※ 整理番号		サービスキャンペーン開始日	令和6年11月14日
不具合の内容	① ドアコントロールモジュールの制御プログラムが不適切なため、後席のパワークローズ機能でドアを閉じる操作を行った際、ドアラッチとのかみ合いが不完全となり、半ドア状態になるとともに、メーターパネルに警告灯が点灯するおそれがある。 ② 助手席ドアコントロールモジュールにおいて、プリント基板の製造が不適切なため、車両施錠後にヘッドライトファンがオンになることがある。そのため、12Vバッテリーが消耗し、バッテリーが上がってしまうおそれがある。		
改善の内容	① 全車両、ドアコントロールモジュールの制御プログラムを対策プログラムに書き換える。 ② 全車両、助手席ドアコントロールモジュールを対策品と交換する。		
自動車利用者等に周知させるための措置	ダイレクトメール、電話または訪問等により通知する。

# 改善箇所説明図

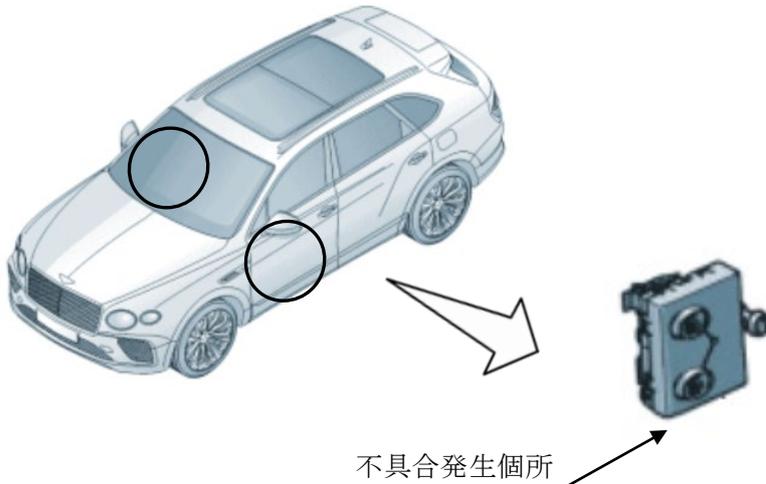
- ①運転席/助手席ドアコントロールモジュール
- ②助手席ドアコントロールモジュール

注：  ①は、プログラムを書き換える部品を示す。②は、交換する部品を示す。

- ① ドアコントロールモジュールの制御プログラムが不適切なため、後席のパワークローズ機能でドアを閉じる操作を行った際、ドアラッチとのかみ合いが不完全となり、半ドア状態になるとともに、メーターパネルに警告灯が点灯するおそれがある。
- ② 助手席ドアコントロールモジュールにおいて、プリント基版の製造が不適切なため、車両施錠後にヘッドライトファンがオンになることがある。そのため、12Vバッテリーが消耗し、バッテリーが上がってしまうおそれがある。

- ① 全車両、ドアコントロールモジュールの制御プログラムを対策プログラムに書き換える。
- ② 全車両、助手席ドアコントロールモジュールを対策品と交換する。

識別： ① 左リヤドアのハーネスグロメット下側に黄色のペイントを塗布する。

② 助手席アウターレール(固定具裏)に黄色のペイントを塗布する。
